**ISTRUTTORIA PER IL RILASCIO DI  
PARERE AI SENSI DEGLI ARTT. 5 E 9 DEL PIANO DI TUTELA DELLE  
ACQUE APPROVATO DALLA REGIONE TOSCANA CON DCR N. 6 DEL  
25/01/2005 (4.17 – MISURE (NORME DI PIANO))  
PIANO STRUTTURALE DEL COMUNE DI  
CASTAGNETO CARDUCCI**

**1. OGGETTO DELLA RICHIESTA**

Comune di Castagneto Carducci lett. del 22/09/2006, anticipata via e-mail: richiesta parere ai sensi della DCRT n. 6 del 25/01/2005.

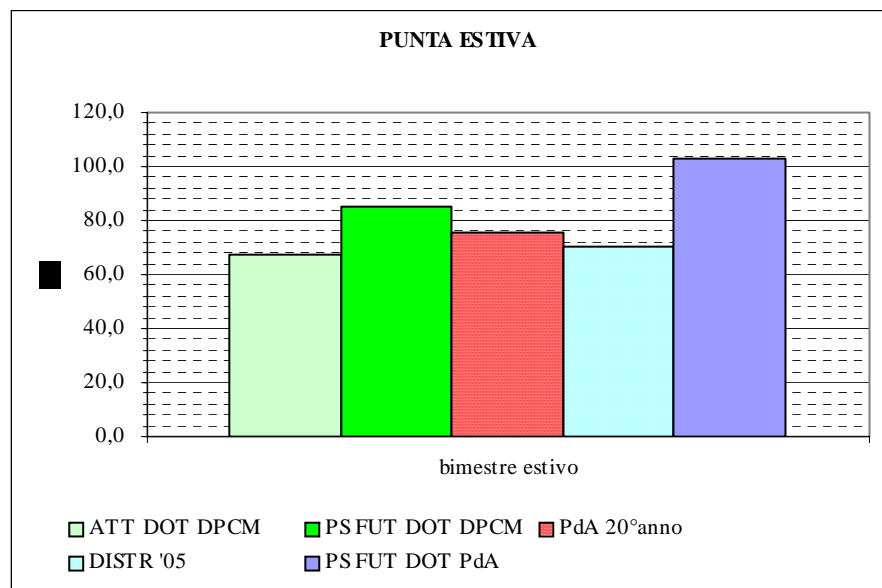
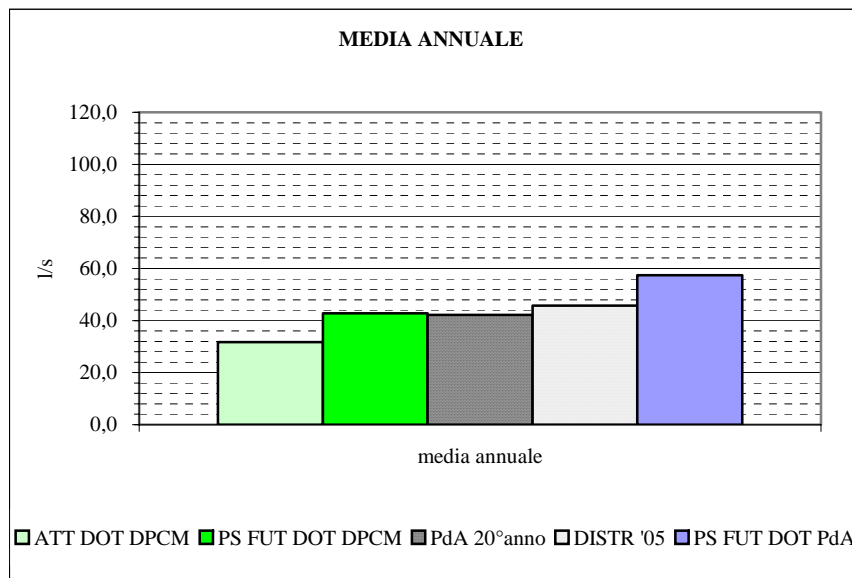
1. il fabbisogno idropotabile medio annuale in l/s secondo l'ipotesi di dotazione minima precedentemente descritta, sia nella **situazione attuale** che nell'**ipotesi di sviluppo** prevista dal PS, risulta **compatibile** con la previsione di PdA per il 20° anno di gestione e con la portata media distribuita in rete dal Gestore nel 2005.

2. il fabbisogno idropotabile durante il periodo di punta delle presenze in l/s secondo l'ipotesi di dotazione minima precedentemente descritta, nella **situazione attuale** risulta **compatibile** con la previsione di PdA per il 20° anno di gestione e con la portata media distribuita in rete dal Gestore nel 2005;

3. il fabbisogno idropotabile durante il periodo di punta delle presenze in l/s secondo l'ipotesi di dotazione minima precedentemente descritta, nell'**ipotesi di sviluppo** prevista dal PS **non** risulta **compatibile** con la previsione di PdA per il 20° anno di gestione ne tantomeno con la portata media estiva distribuita in rete dal Gestore nel 2005;

4. le risorse idropotabili ancora disponibili (23,6 l/s) sono compatibili con il soddisfacimento del fabbisogno futuro previsto dal PS anche in situazione di punta, sempre nell'ipotesi di dotazione minima.

5. le risorse attualmente utilizzate e quelle ulteriormente attivabili non sarebbero in grado di garantire il rispetto degli standard di dotazione previsti dal PdA, in particolare durante la punta estiva di fabbisogno.
